Alois Kober KG
Maschinenfabrik

Benennung: Zugstange

Zeichnungs-Nr.: 2.17.307.02.

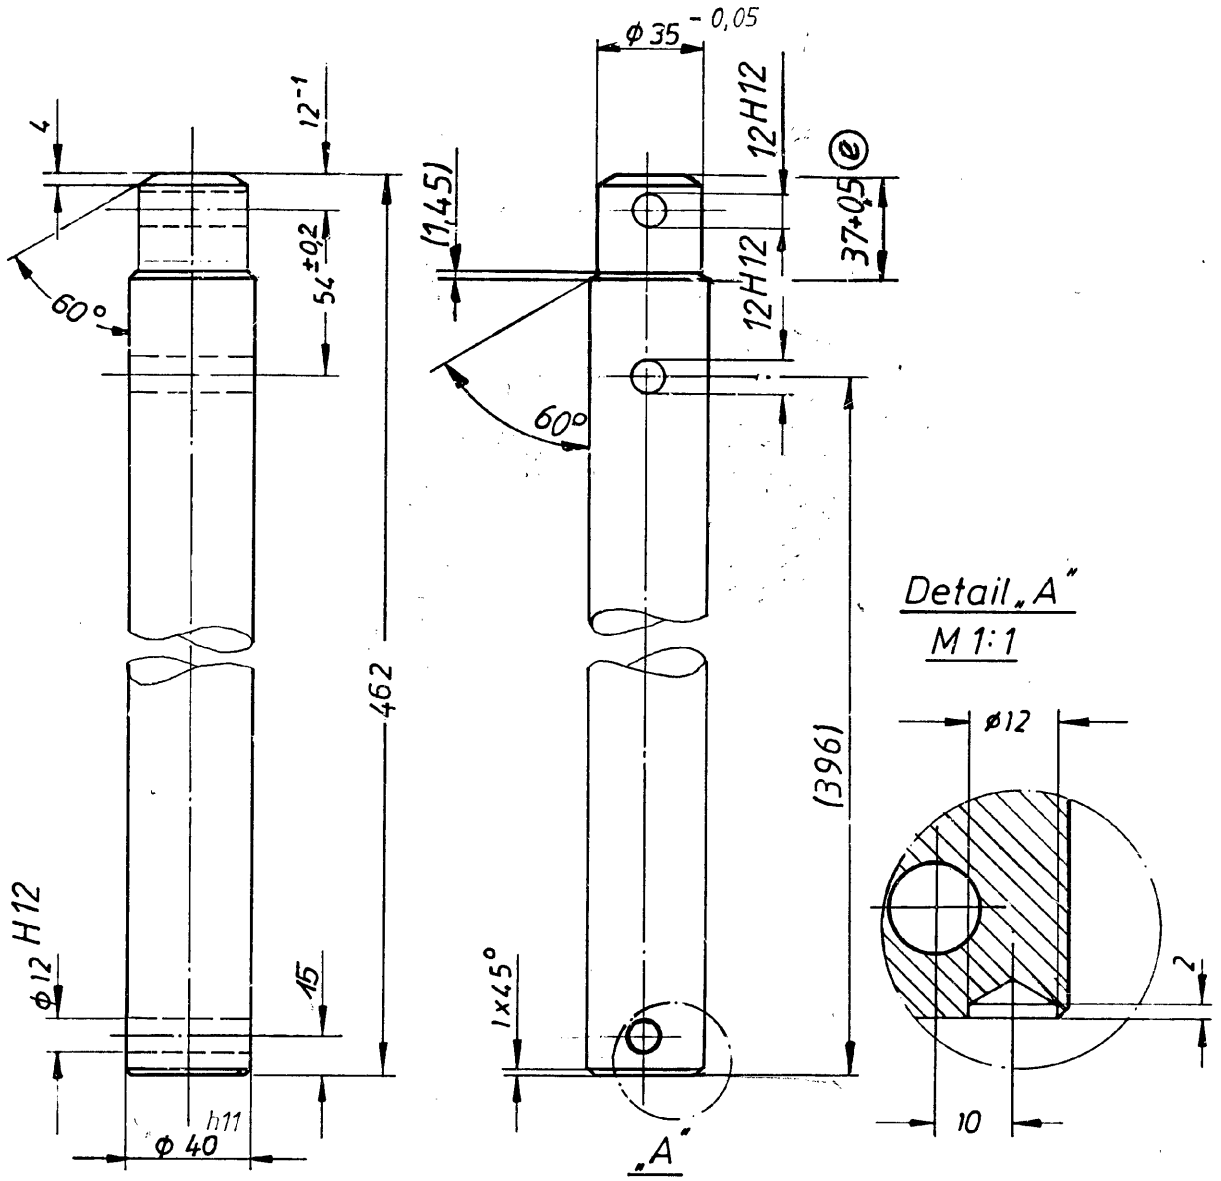
Nr.	Änderung	Tag	Name	Geprüft
e	Maß 37+0,5 war (37) ; Maß 29±0,5 entfällt;	02.12.91	Schn.	
d	Maß ø12 H12 war ø 12,5 ./	17.03.89	Schn.	
c	Toleranzen eingetragen: ø35 - 0,05 w. ø35; ø40 h11 w. ø40; (Änd.-Nr. 1935)	30.01.87	Man.	
b	Mat.-Nr. 751 458 ist neu			
a	Maß 396 und 37 neu dazu	15.6.84	Ra.
